会計検査の指摘事例とその解説(75)

2. 護岸と根固工の間隙に間詰工を施工せず

3. 土質の変化で設計変更せず根入れ不足

図-1 根固工の断面の概念図

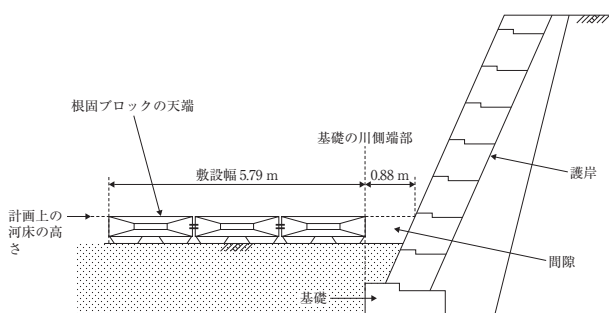
しかし、技術基準等によれば、根固工は、河床の変動等を考慮して、護岸の基礎が安全となる構造とするものとし、河床を直接覆うことにより急激な洗掘を緩和する目的で設置することとされており、根固工と護岸との間に間隙が生ずる場合には、間詰工を施工することとされています。本件根固工の場合、上記の設計では、根固ブロックの天端の高さにおいて根固ブロックの敷設開始位置と護岸の前面との間に0.88mの間隙が生ずることとなるのに、技術基準等により必要とされる間詰工を施工しないことになっていました。

このため、本件根固工は、間詰工が施工されておらず、間隙に流水による渦が発生するなどして、河床の洗掘が進行すると護岸に損傷が生ずるおそれがある状態となっていました。

したがって、本件根固工は、設計が適切でなかったため、護岸の基礎を洗掘から保護できない構造となっていて、本件護岸、根固工等（これらの工事費相当額31,960,000円）は、工事の目的を達しておらず、これに係る国庫補助金相当額21,316,667円が不当と指摘されました。

本件の現場を取材したところ、護岸から根固ブロックまでの間に大きな間隙が容易に確認できました。これについては、手直し工事が済んでいましたが、河川の本流は当該護岸側の間隙に沿って流れていました。また、調査官を取材したところ、この事態は技術基準等に基づいて、設計図面、施工写真、現場と事態を確定していったとのことで、図面だけを見ても間隙が生じていることは一目瞭然であるので、しっかりとした確認をしてほしいとのことでした。なお、手直し工事は、本件の工事施工箇所の間詰工として安定させるには27cm以上の石材の充填が必要であることから、径38cm程度の玉石（現地発生材）を間隙に充填しました。

図-2

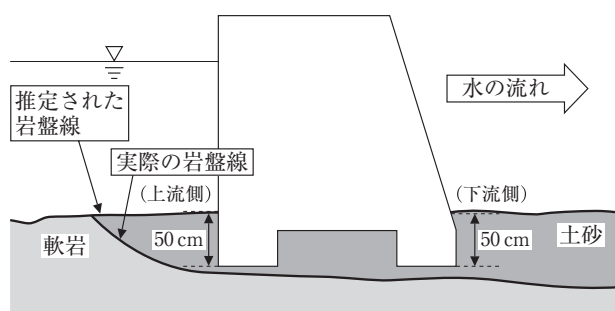
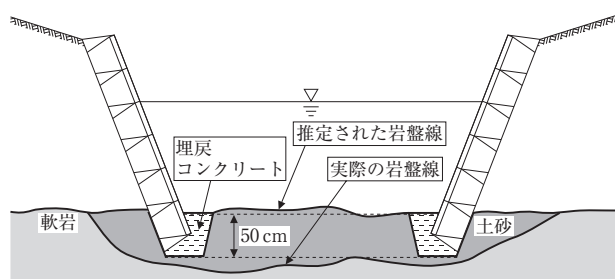
しかし、現地において基礎地盤の土質を確認等したところ、実際の岩盤線が当初設計で推定されていた岩盤線より低い位置にあり、えん体底面及びブロック積護岸基礎部底面が岩盤線に十分達しておらず、基礎地盤の土質は当初設計で推定した軟岩ではなく土砂となっていました（図-2）。そして、同町は、本件頭首工及び護岸工の施工時に、この基礎地盤の状況を把握することができたのに、当初設計どおりに施工していて、根入れ深さを再検討したり、洗掘を防止するための対策を検討したりして設計変更を行うなどの適切な措置を執っていませんでした。

このため、えん体底面及びブロック積護岸基礎部底面は全延長にわたり岩盤線まで十分達しておらず、岩盤と一体化していないことなどから、河床の洗掘が進行すると、えん体及びブロック積護岸に損傷が生ずるおそれがある状況となっていました。現に、下流側のブロック積護岸は基礎地盤の洗掘が進行したことにより、左岸側の一部が崩壊していました。

このような事態が生じていたのは、同町において、えん体及びブロック積護岸の基礎地盤の岩盤線が当初設計と異なっていた際に、根入れ深さを再検討するなどして設計変更を行うなどの適切な処置を行う

本件について、検査院の国会報告の直後に現場取材を行いました。下流の左岸側護岸が崩壊したままで、河床の土砂は薄茶色の川砂のように見えました。本件のように、当初設計の条件や想定と現場が異なっていた場合は、必ず現場を踏まえた設計変更の検討をすべきで、これを行わずに施工してしまい指摘に至った事例が近年、多数見受けられていることから、担当調査官も現場を踏まえて自分で考えることの必要性を力説していました。手直し工事については、洗掘箇所を土砂により埋め戻し、河床をコンクリートによる底張等の安定性を確保した工法によることを検討中とのことでした。
